これまでの委員からの質問への回答
(第6回分科会資料 資料4－1に対する質問)
【2022年11月7日 後藤委員による質問】

2023年1月30日

ピッグテイル型電線貫通部 構造図

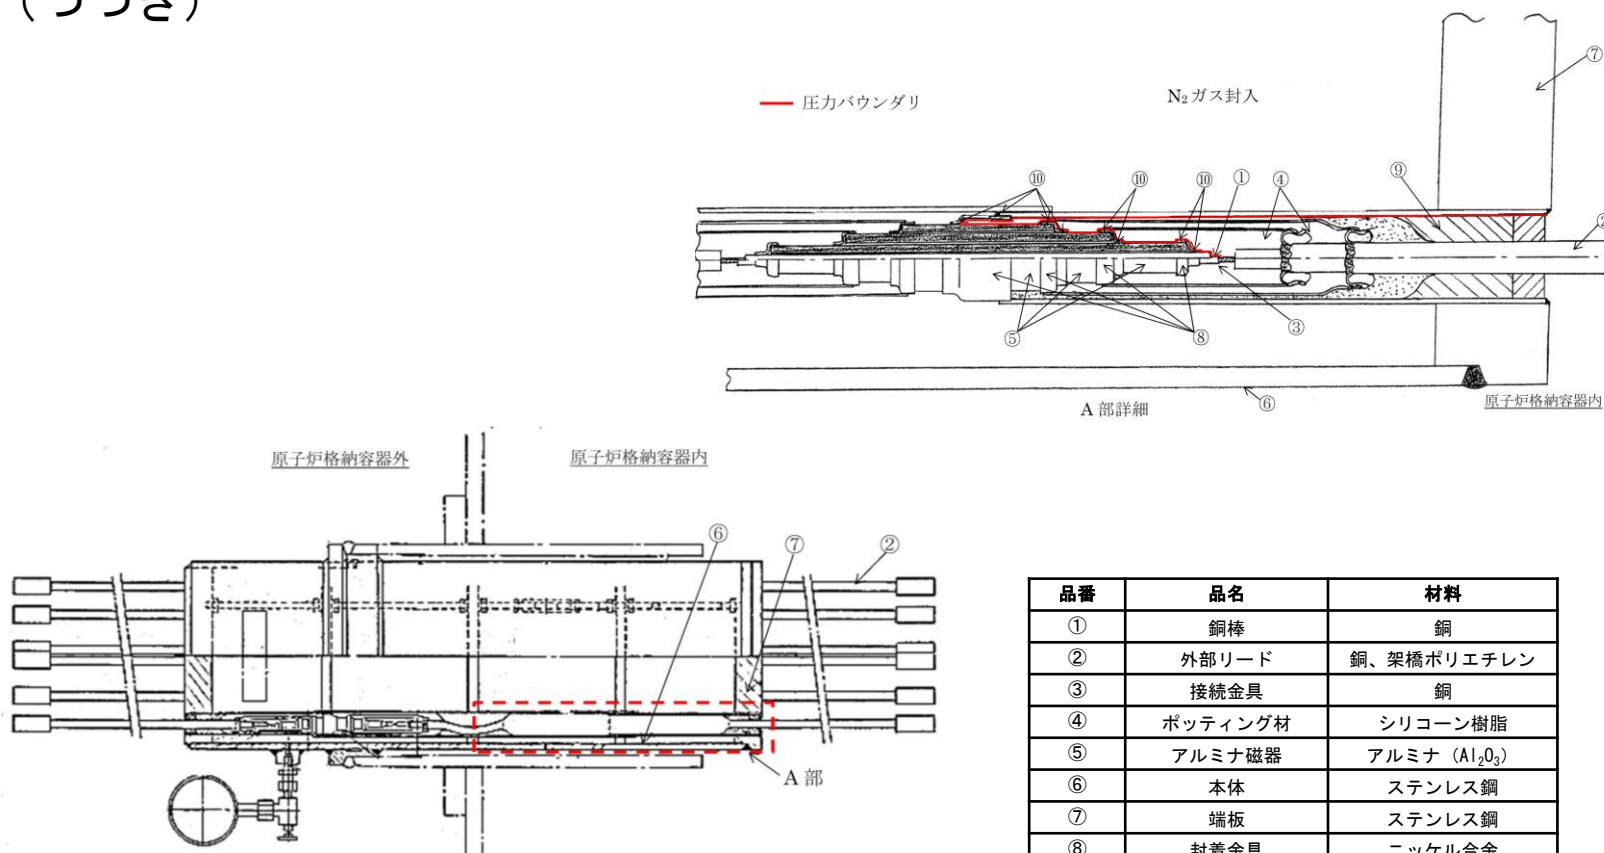
No.	質 問 事 項	頁
追6-11 (質問11)	<p>【資料4-1】 p36とp37 格納容器電気配線貫通部について</p> <p>格納容器電気ペネの詳細を示していただきありがとうございます。さて、3種類の電気ペネの高温時のリーク限界温度はそれぞれ何度か？また、樹脂のリークパスを示して欲しい。なお、電気ペネの事故時あるいは重大事故時の放射線被ばくによる劣化の程度はどの程度分かっているか？こちらも、重大事故時には加わることがあり得る。</p>	6~9
追6-12 (質問12)	<p>【資料4-1】 p38</p> <p>原子炉容器の破壊靱性値を示していただいたが、これらのデータから、照射前、第1回目、第2回目・・・第4回目のデータから、それぞれ1本ずつ別々の色でカーブを引き、脆化の進行の傾向を分析できないでしょうか？あるいは、別の表現でも良いが、脆化の進捗状況を直感的に分かる表し方を工夫できないかご検討下さい。</p> <p>⇒本件は、資料4-1 p.38 の照射試験片の靱性値の各回の結果を公開せずに何を説明しようとしているのか？意味が分からない。これでは、まともに照射脆化の状況を事実にもとづいたデータから説明する気がないと見なすしかない。</p>	第8回分科会にて説明済

追6-11 (質問11)	<p>【資料4-1】 p36とp37 格納容器電気配線貫通部について</p> <p>3種類の電気ペネの高温時のリーク限界温度はそれぞれ何度か？また、樹脂のリークパスを示して欲しい。なお、電気ペネの事故時あるいは重大事故等時の放射線被ばくによる劣化の程度はどの程度分かっているか？</p>
回答	<p>各電気ペネは、長期健全性試験にて最高温度190℃条件にて事故時雰囲気暴露試験を実施して健全性を確認している。なお、事故時の最高温度はそれぞれ、設計基準事故時が127℃、重大事故等時が138℃であり、試験条件は事故時の温度を上回っている。</p> <p>また、リークパスについては、バウンダリ形成部がSUS等の金属で構成されており、樹脂等の有機物で構成されておらず、樹脂の劣化によるリークパスは想定されない。バウンダリを形成している範囲を次頁以降に示す。</p> <p>なお、事故時の放射線による劣化の程度は、60年間の通常運転相当の劣化を2.7kGy (5×10^{-3}Gy/h × 60年間)、設計基準事故時を602kGy、重大事故等時を500kGyとしており、これらの環境を包絡する試験条件である2000kGyにて試験を実施し、機能が維持されることを確認している。</p>
